BRUXELLES. Place Sainte-Gudule, 20 Cathédrale Saints-Michel et Gudule (= classée comme Monument)

PERMIS UNIQUE: Restaurer et conserver la verrière du jugement dernier de la cathédrale des saints Michel et Gudule de Bruxelles. Les travaux consisteront à restaurer la structure et les vitraux avec la mise en place d'une verrière de protection

Avis conforme de la CRMS

Détail extr. du dossier de demande

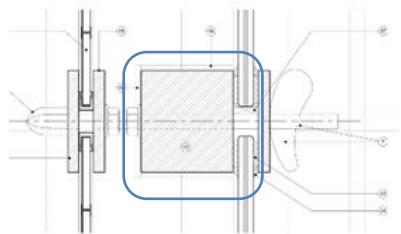
. Bien que le dossier prévoie la réalisation de tests d'étanchéité à l'air afin d'éviter la condensation entre les deux vitres, le risque que ce phénomène se produise ne peut être entièrement exclu. A cette fin, une gouttière est prévue entre les deux vitres, destinée à recueillir et évacuer l'eau de condensation. Le détail de ce dispositif doit être ajusté afin de collecter plus efficacement l'eau et d'éviter que les gouttes ne tombent à côté (élargir le dispositif - voir détail).
